改善箇所説明図

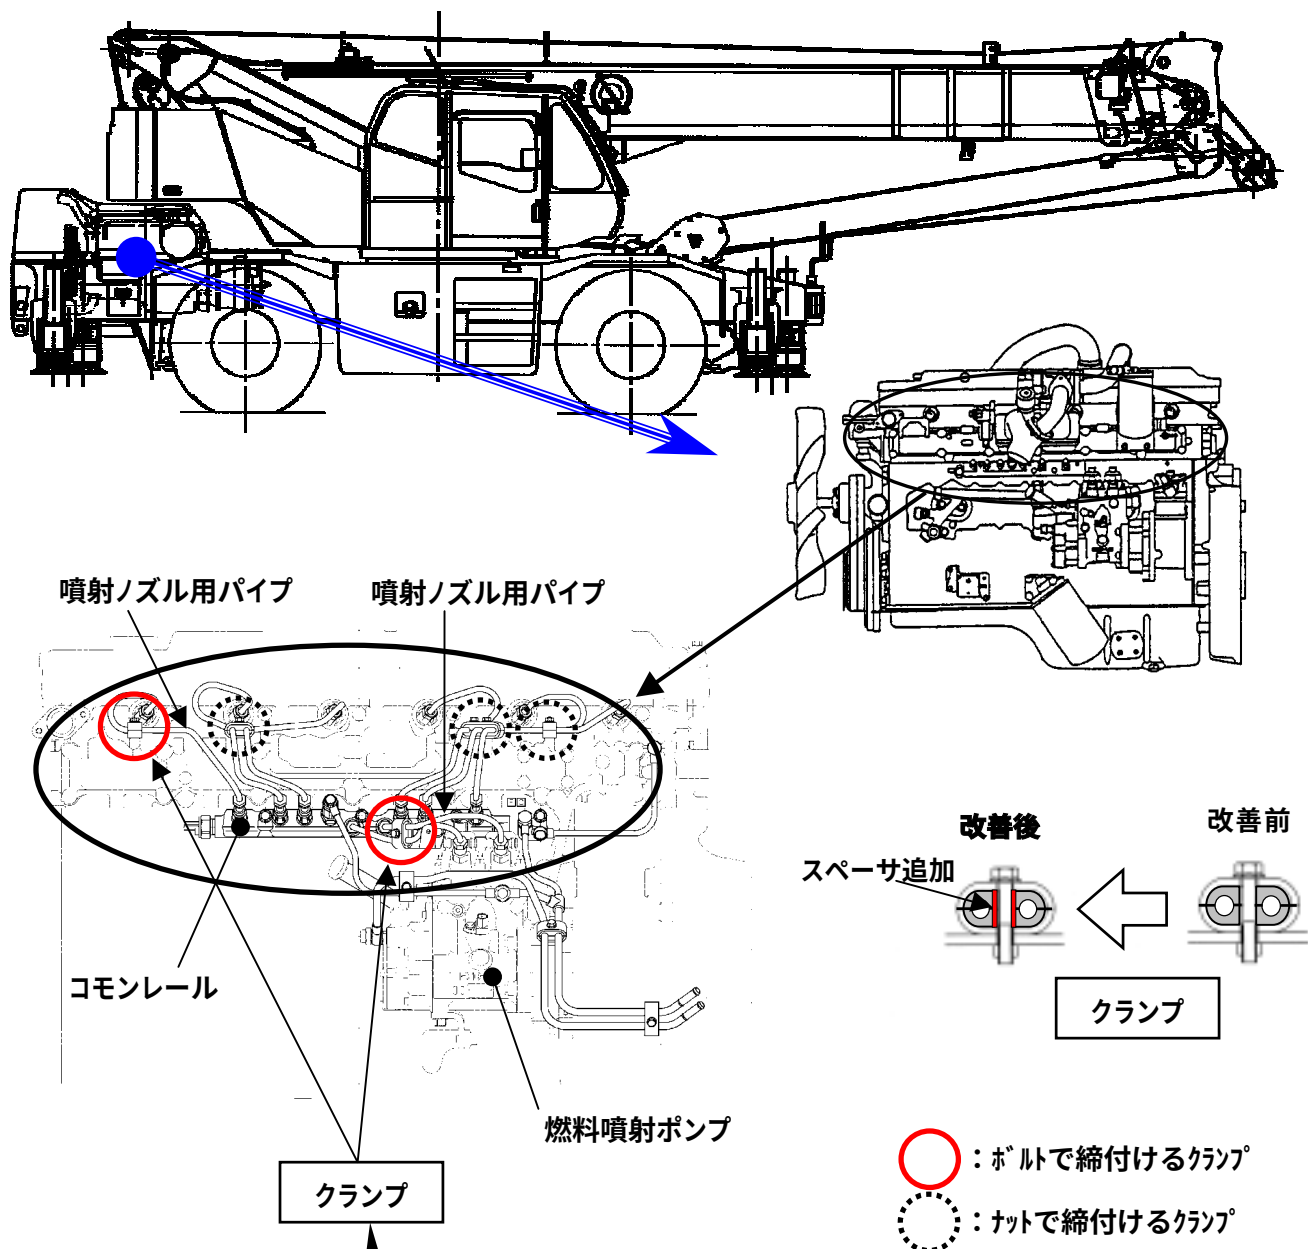
基準不適合箇所

搭載している三菱ふそうトラック・バス株式会社製原動機において、燃料噴射装置の高圧燃料パイプを固定するクランプの構造が不適切なため、エンジン振動によりクランプボルトが緩み、当該クランプが脱落することがある。そのため、そのまま使用を続けると、高圧燃料パイプに亀裂が生じ、燃料が漏れ、最悪の場合、エンジン停止、再始動不能に至るおそれがある。

改善の内容

全車両、ボルトで締付けるクランプについては対策品と交換し、ナットで締付けるクランプについては植え込みボルトのネジ面に接着剤を塗布し、規定トルクで締付ける。
 なお、当該クランプが脱落したもの、又は燃料漏れがあるものは当該パイプを新品と交換する。
 又、整備時の注意事項を記載した注意銘板をエンジン上面へ貼り付ける。
